CLASSIFICATIE C1 - Publieke Informatie
DATUM 15 november 2022
DATUM BESPREKING 17 oktober 2022
TIJD BESPREKING 19.00 uur
LOCATIE BESPREKING De Wittenhorst, Halsteren
REFERENTIE 003.120.20 1080422
AANTAL BIJLAGEN 4
PAGINA 1 van 19

ONDERWERP 2e werksessie landschappelijke inpassing hoogspanningsstation Halsteren

HOOGSPANNINGSSTATION HALSTEREN

CONCEPT-PROFIELEN LANDSCHAPPELIJKE INPASSING HOOGSPANNINGSSTATION HALSTEREN - SCHAAAL 1:400

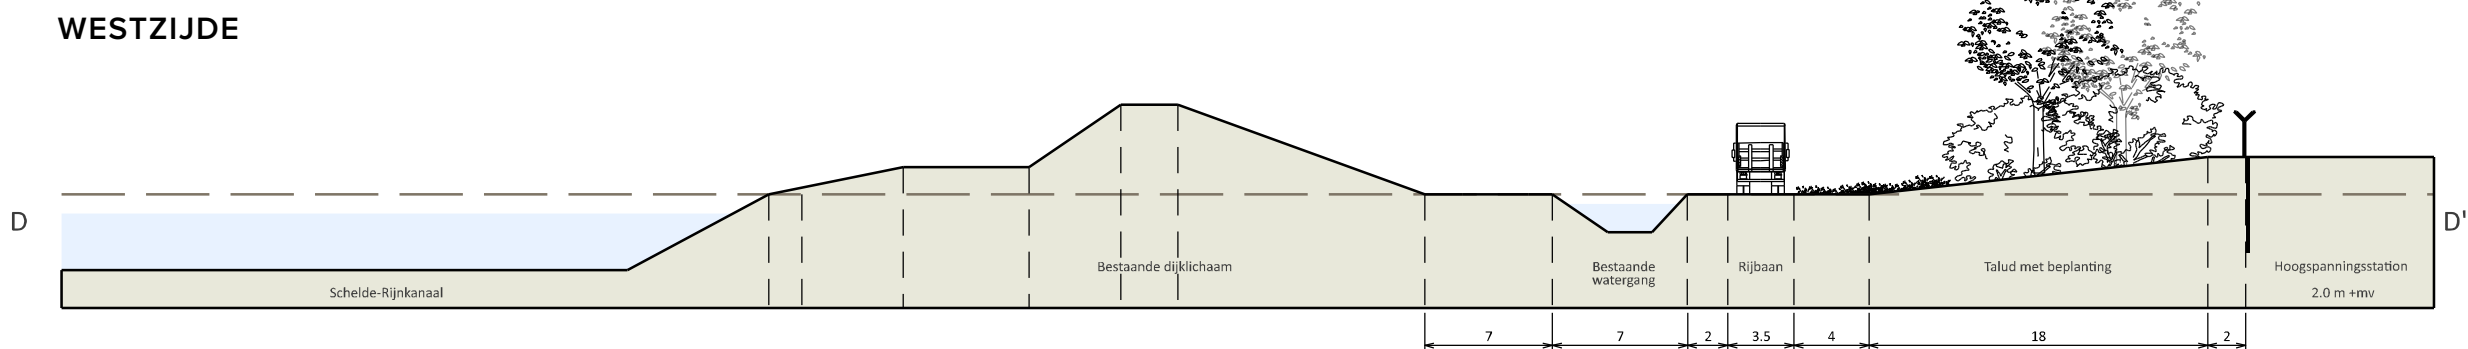
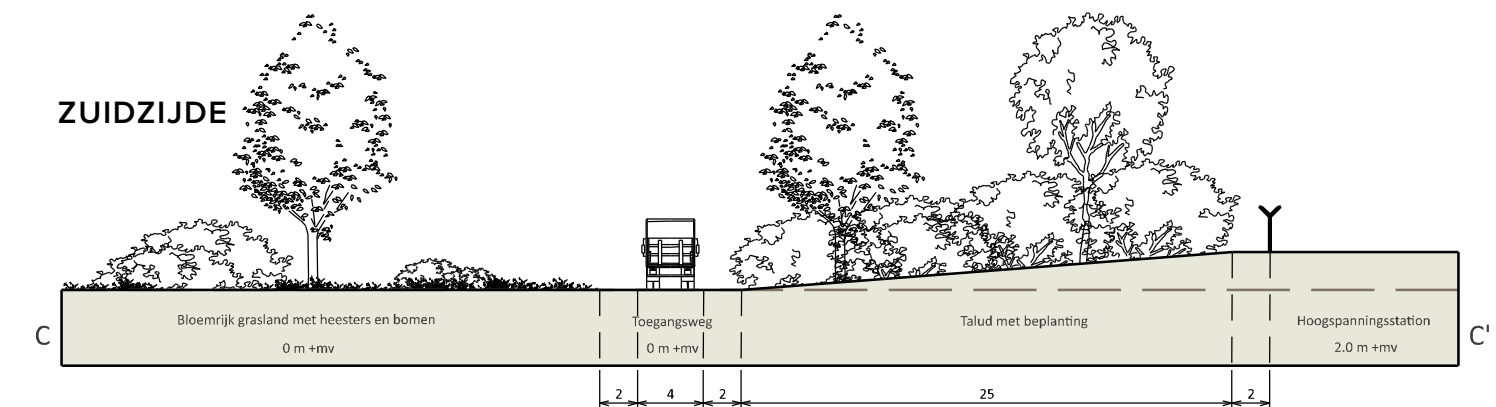
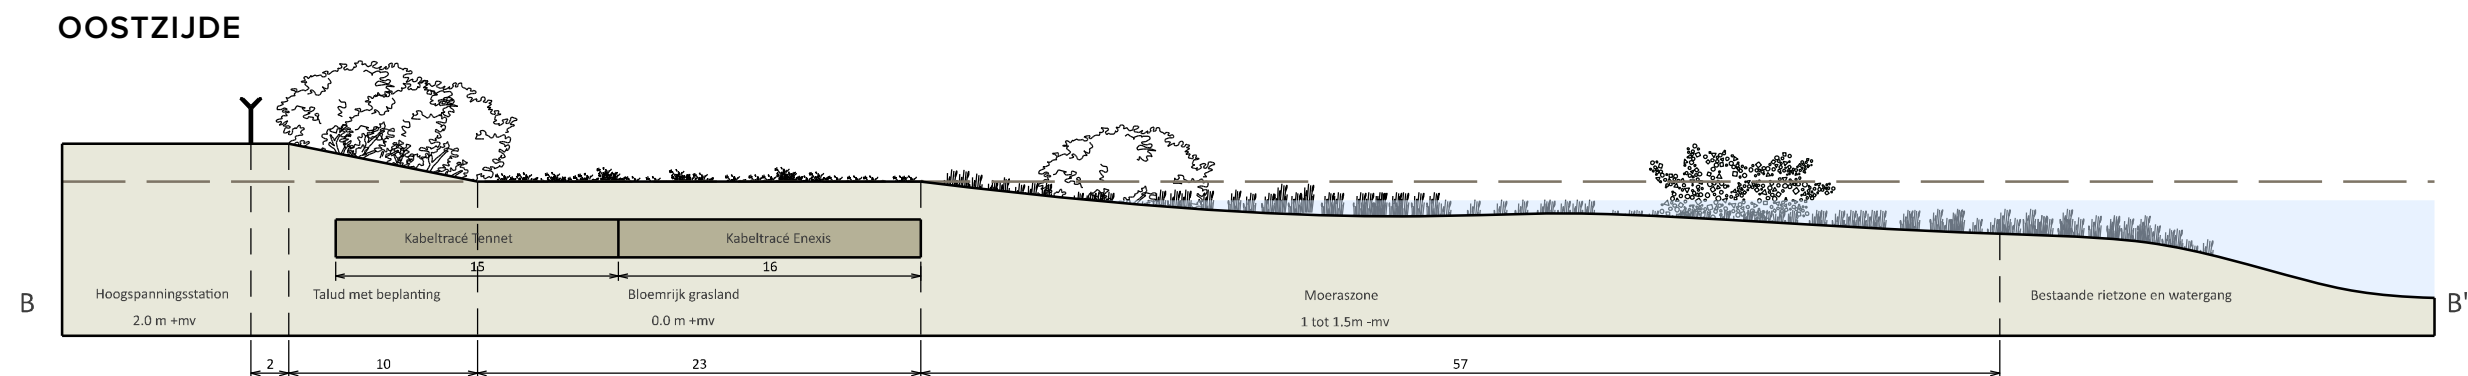
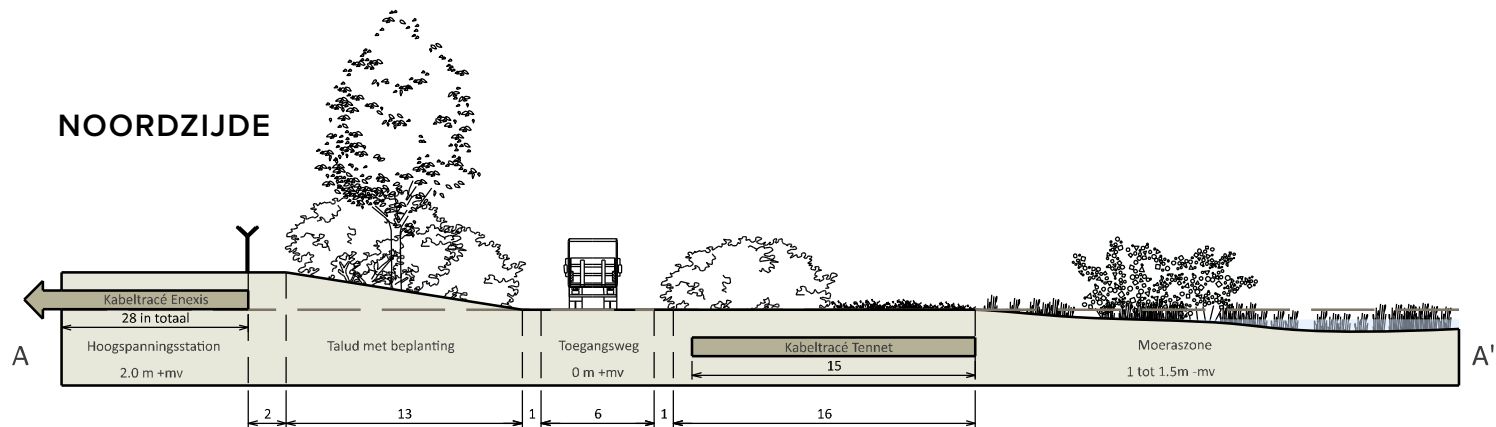
Wens om in de dwarsdoorsneden ook de stationsinrichting mee te nemen. Zodat duidelijk is hoe hoog de installaties zijn ten opzichte van de inpassingsmaatregelen.	In de volgende sessie worden ook hoge elementen van het hoogspanningsstation opgenomen in de dwarsprofielen.
Hoe zit het met de inpassing van de masten?	Een bovengrondse hoogspanningsverbinding kun je niet eenvoudig wegstoppen. Op zichtlocaties verder weg van de verbinding kun je eventueel maatregelen nemen om het zicht op de verbinding te beperken. Suggesties daarvoor zijn zeer zeker welkom!
Wens om de maten van de beplanting mee te nemen in het volgende ontwerp. We hebben het liefst direct zo hoog mogelijke beplanting, zorg voor wijkers / blijvers.	Jonge bomen zijn circa 6 meter hoog en struweelbeplanting 1-1.5 meter hoog. Doorgaans worden bomen met een stamomtrek van 14-16 cm aangeplant. De wens om de groenstroken aan de zuidzijde breder te maken, wordt nader onderzocht. Ook de wens om met snelle groeiers te werken, nemen we mee. Dat kan door bijvoorbeeld snelgroeiende wijkers aan te planten, gecombineerd met blijvers. De wijkers
